COMITÉ CONSULTATIF D'URBANISME

6 mai 2020

PPCM01 - 5010, rue Paré

PIIA - 5713, chemin de la Côte-des-Neiges - #3001732516

Perspective 1

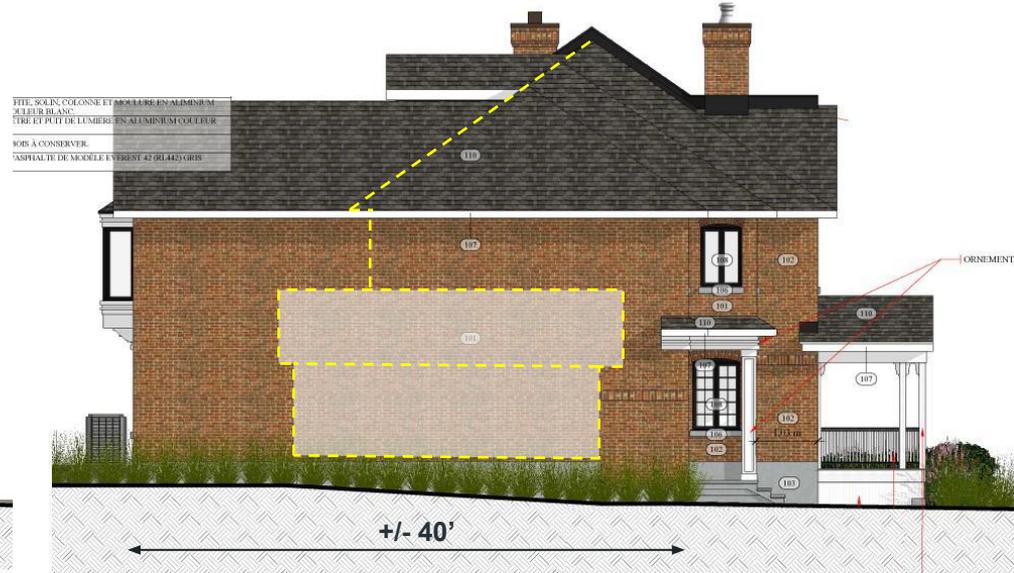
Principaux commentaires (analyse préliminaire)

- Confusion de la lecture du bloc principal (gabarit de référence);
- Faible articulation du volume de l'agrandissement (effet de masse);
- Empiètement dans la marge latérale (droit acquis);
- Impact sur l'ensoleillement de la cour voisine non démontré.

COUR ANGLAISE SANS PERMIS

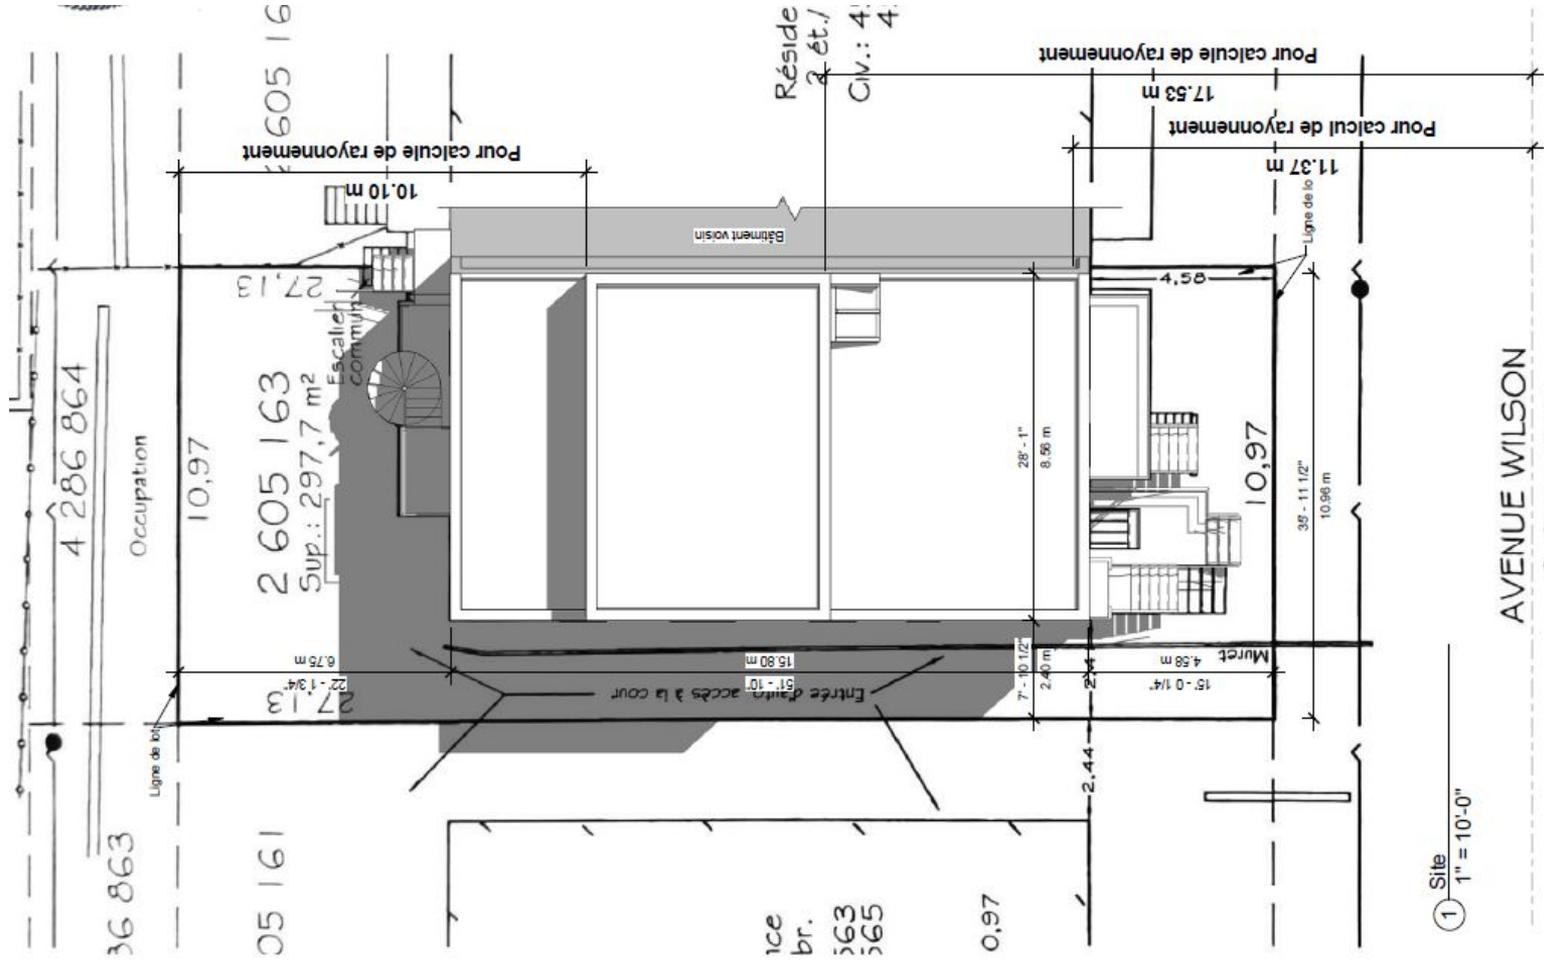
- La cour anglaise réalisée sans permis devra être rendue conforme et modifiée selon les plans soumis.

ÉLEVATION PROPOSÉ

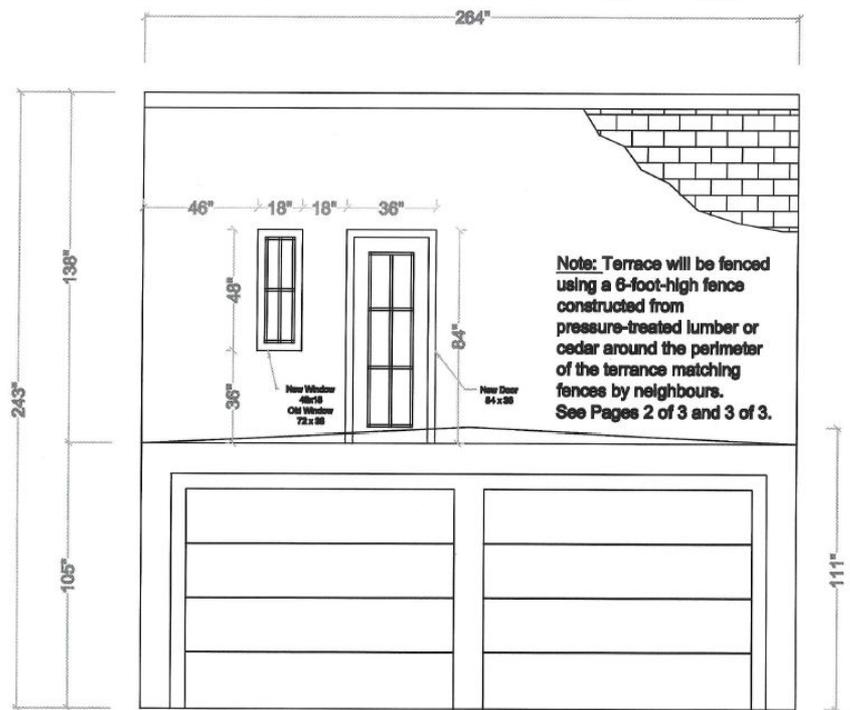
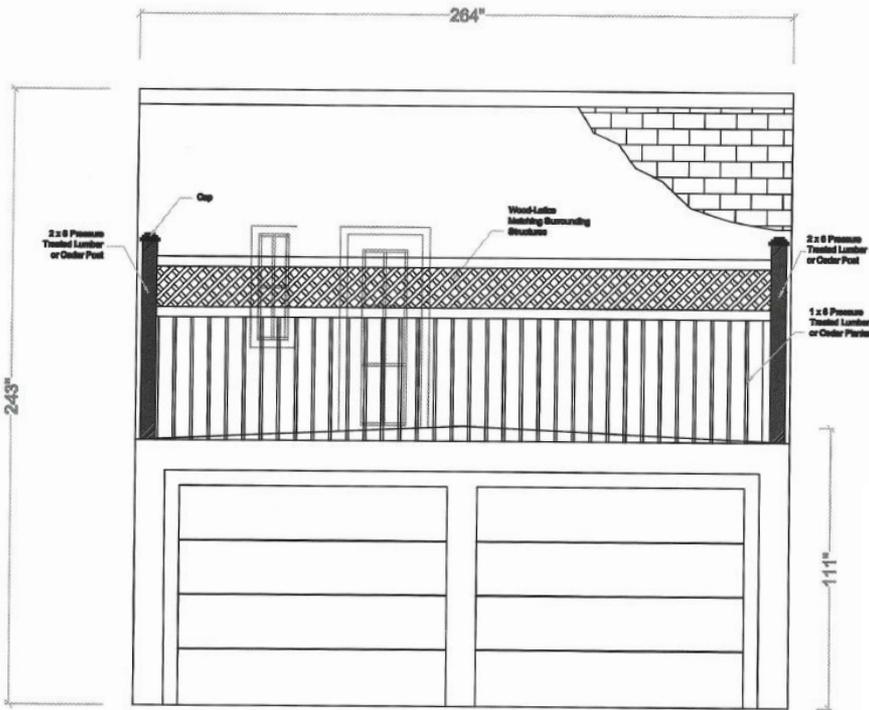
La direction est cependant d'avis que par une réduction de la hauteur du garde-corps de la terrasse proposée ainsi que par l'aménagement de bacs de plantation, le projet contribuerait davantage à l'animation de la rue.
